RAPPORT DU COMMISSAIRE ENQUÊTEUR

ENQUÊTE PUBLIQUE

relative à une demande d'autorisation environnementale d'exploiter un parc éolien sur le territoire de la commune de MONTIERS SUR SAULX

Figure 1 : Présentation du système de Serration Nordex

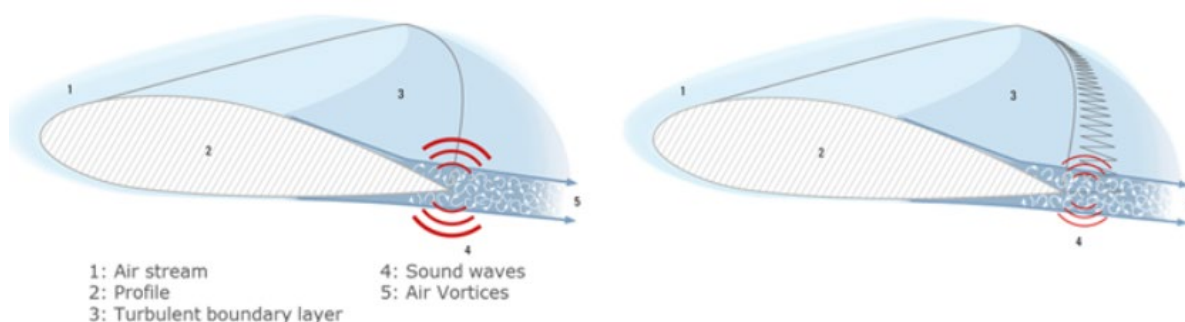
« Questionnement sur les nuisances sonores »

L'étude acoustique et la simulation actualisée en novembre 2024 avec l'implantation finale à 5 éoliennes n'a pas mis en évidence d'émergence et de niveau sonore supérieur aux seuils réglementaires après application du plan de bridage des éoliennes. Deux scénarios ont été étudiés avec deux types d'éoliennes différentes. Le premier cas avec des éoliennes type Nordex N117 n'anticipe aucun dépassement des seuils réglementaires. Le second cas avec des éoliennes type VESTAS V117 met en évidence un risque de dépassements des seuils pour les éoliennes E1 et E3 à des vitesses de vent entre 6 et 8 m/s. Un plan de bridage des éoliennes a été déterminé sur la base des simulations. Les simulations réalisées après application de ce plan de bridage, ne font ressortir aucun dépassement des seuils réglementaires.

A noter, les dernières évolutions techniques sur l'acoustique des éoliennes ont permis de réduire le bruit généré par les nouveaux modèles d'éoliennes, plus puissantes mais moins bruyantes, avec un profilage particulier des pales et des systèmes de serrations. Les serrations (Figure 1) sont des dentelures remplaçant le bord droit des pales d'éoliennes permettant un meilleur écoulement de l'air et une réduction des émissions sonores d'environ 1.5 dB(A).

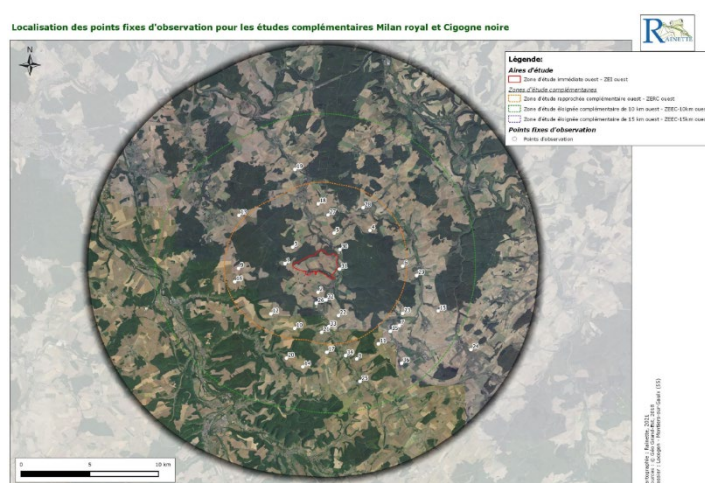
« Figure 78 p. 91 : sur votre figure 78, seule la zone sud semble être concernée par des observations complémentaires. »

- Avez-vous fait des observations complémentaires sur la zone ouest en 2022 ? »

La SPEMO prend note de l'observation du contributeur sur les observations complémentaires réalisées en 2022 sur la zone ouest de la ZIP. La figure 78 de l'étude d'impact (p. 91) présente la carte des observations complémentaires de l'état initial écologique, en distinguant les zones prospectées selon les groupes taxonomiques (avifaune, chiroptères, habitats, flore).

La carte de la figure 78 présente de manière synthétique les résultats des observations, en faisant apparaître les trajectoires de vols constatées. La zone ouest n'est pas mise en évidence sur cette carte car les observations complémentaires n'y ont pas révélé d'enjeu majeur justifiant une annotation spécifique. Cela ne signifie pas que la zone n'a pas été prospectée. La carte ci-contre (Figure 8) extraite de l'étude des milieux naturels présente la localisation des points d'observation pour les études complémentaires Milan royal et Cigogne noire.

Figure 9 : Localisation des points d'écoute et des enregistreurs fixes pour les chiroptères

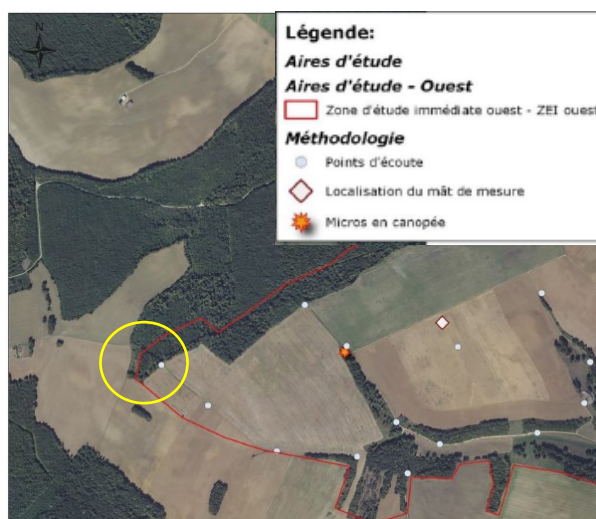
« Figure 91 de l'EI, vous indiquez un bâtiment à l'est sur la ZIP. Deux autres bâtiments à l'extrémité ouest de la ZEI (48.546803°, 5.228063°) ne sont pas indiqués.

Le contributeur a relevé que la figure 91 de l'étude d'impact ne mentionne pas explicitement les deux bâtiments en question, alors que d'autres bâtiments apparaissent sur la même carte. L'absence de mention spécifique des deux bâtiments sur la figure 91 ne traduit pas une absence de prise en compte dans l'évaluation, mais résulte d'un choix de représentation cartographique.

La SPEMO confirme que les abords des deux bâtiments signalés par le contributeur ont été prospectés dans le cadre de l'état initial écologique. Des écoutes actives ont notamment été réalisées dans le cadre des prospections sur le terrain par le bureau d'étude RAINETTE à proximité de ces bâtiments (Figure 9). Les résultats sont intégrés dans l'étude globale de l'activité de chauves-souris sur la ZIP.

Figure 11 : Schéma de principe de fonctionnement du Système de Détection-Arrêt (SDA)

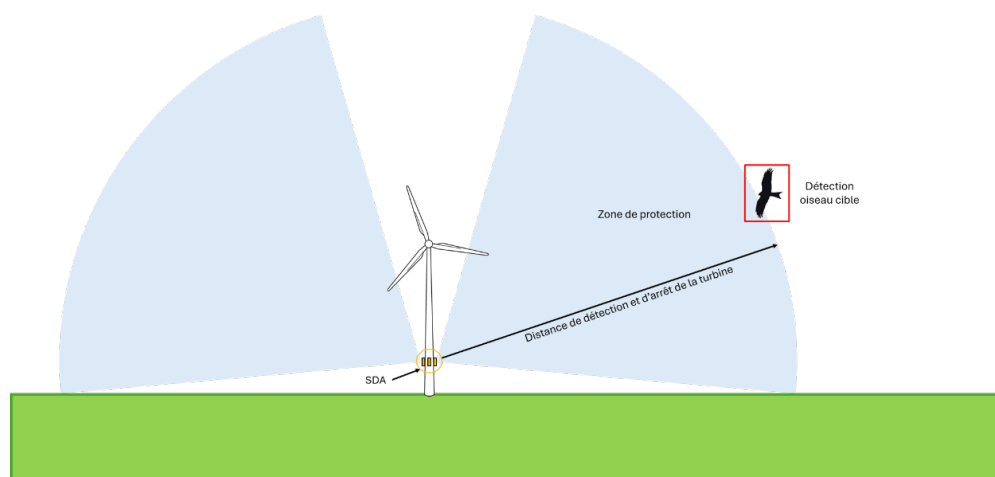
- Considérant que la zone d'implantation du parc est située dans un couloir de migration fréquenté par le Milan royal ;
- Considérant que le projet se situe dans une zone à enjeu vis-à-vis de la Cigogne noire ;

La référence citée par LOANA pour arriver à cette conclusion est le rapport final du projet EFFICAS : *Etude de l'EFFICAcité des Systèmes de détection-réaction automatiques (SDA) mis en place sur les parcs éoliens terrestres français dans le but de réduire l'impact sur les espèces soumises à Plans Nationaux d'Actions* (Ballester & Besnard, 2025¹⁴). Lors de la rédaction de l'étude d'impact, ce rapport d'étude n'était pas encore publié. Si ce rapport mentionne en effet que « les analyses [...] n'ont mis en évidence aucune réduction significative des mortalités après l'installation des SDA », elle ne conclut pas directement à l'absence totale d'efficacité des systèmes mais pointe plusieurs factures pouvant expliquer que les analyses n'ont pas mis en évidence d'effet clair des SDA sur les mortalités d'oiseaux dans les parcs éoliens.

Le SDA constitue ainsi une mesure de bridage forte et donc une réponse adaptée et proportionnée à l'enjeu identifié pour le Milan royal et la Cigogne noire dans le contexte du projet de Montiers Ouest.
